Nasz znak: BZP-S.271. 226. 12.2014.EJ

Znak sprawy: BZP/111/14

**Dotyczy: postępowania prowadzonego w trybie przetargu nieograniczonego na:  
„Trasa Północna w Szczecinie – etap I b. Przebudowa ulicy Warciśława od  
ul. E. Orzeszkowej do ul. Przyjaciół Żołnierza”**

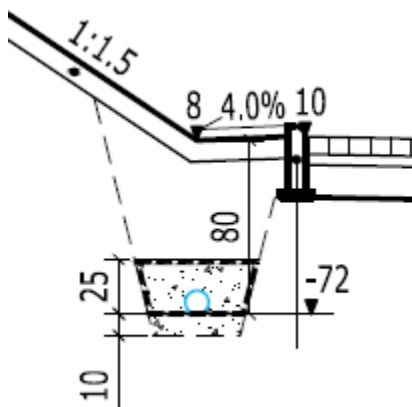
Dotyczy Kosztorysu Ofertowego – Dział 3. Branża instalacyjna (wod-kan), rozdział: roboty inżynierskie i budowlane (drenaż zewnętrzny), poz. 50 - Obsypka z piasku rurociągu drenażu

W SST-1.0.4 dedykowanej dla wymienionej pozycji nie sprecyzowano w sposób jednoznaczny sposobu wykonania prac opisanych pozycją 50.

W Dokumentacji projektowej tom 02.2 dla kanalizacji wod-kan. temat drenażu nie jest w ogóle poruszony.

Na przekrojach normalnych z PZT oraz projektu drogowego drenaż oznaczono w sposób następujący:

Natomiast w opisie technicznym do Projektu zagospodarowania terenu na stronie 17 w rozdziale 8.8 napisano:

Wzdłuż skarp oraz za murami oporowymi zgodnie z przekrojami normalnymi zaprojektowano drenaż z rur drenarskich dwuwarstwowych perforowanych (SN 8) DN 113 zgodnie z pochyleniami niwelety. Drenaż należy obsypać żwirem 8/16 mm.

Rowki drenażowe należy wyścielić geowłókniną filtracyjną.”

- Prosimy o korektę opisu pozycji 50. Kosztorysu ofertowego z „Obsypka z piasku rurociągu drenażu” na „Obsypka żwirem 8/16 mm rurociągu drenażu”
- Prosimy o dodanie do Kosztorysu ofertowego pozycji na wyścielenie rowków drenażowych geowłókniną filtracyjną
- Prosimy o doprecyzowanie treści SST-1.0.4 o:
  - Dane żwiru na obsypkę rurociągu drenarskiego

- Parametry techniczne dla geowłókniny

Zamawiający dokona modyfikacji Kosztorysu Ofertowego (załącznik 1A do SIWZ) Branża instalacyjna (Wod-kan), roboty inżynieryjne i budowlane, (drenaż zewnętrzny) zmieniając treść pozycji nr 46.

46	SST-1.0.0. /SST-1.0.4	Drenaż rurowy jednorzędowy z rur PVC perforowanych fi=113 mm, w obsypce ze żwiru 8/16 mm, zabezpieczony przed zamulaniem przeponą filtracyjną z geowłókniny.	m	332,5		
----	--------------------------	--	---	-------	--	--

Zamawiający dokona modyfikacji Kosztorysu Ofertowego (załącznik 1A do SIWZ) Branża instalacyjna (Wod-kan), roboty inżynieryjne i budowlane, (drenaż zewnętrzny) wykreślając pozycję nr 50. Zamawiający dokona modyfikacji Załącznika nr 10 do SIWZ Specyfikacja Techniczna Wykonania i Odbioru Robót budowlanych, 05.2, SST-1.0.4 Sieci wod.-kan. Szczegółowa Specyfikacja Techniczna 1.0.4 – Instalacje wodno-kanalizacyjne: Sieć i przyłącza. na załącznik nr 10 SIWZ Specyfikacja Techniczna Wykonania i Odbioru Robót budowlanych, 05.2, SST-1.0.4 Sieci wod.-kan. Szczegółowa Specyfikacja Techniczna 1.0.4 – Instalacje wodno-kanalizacyjne: Sieć i przyłącza po modyfikacji w dniu 24.10.2014 r.
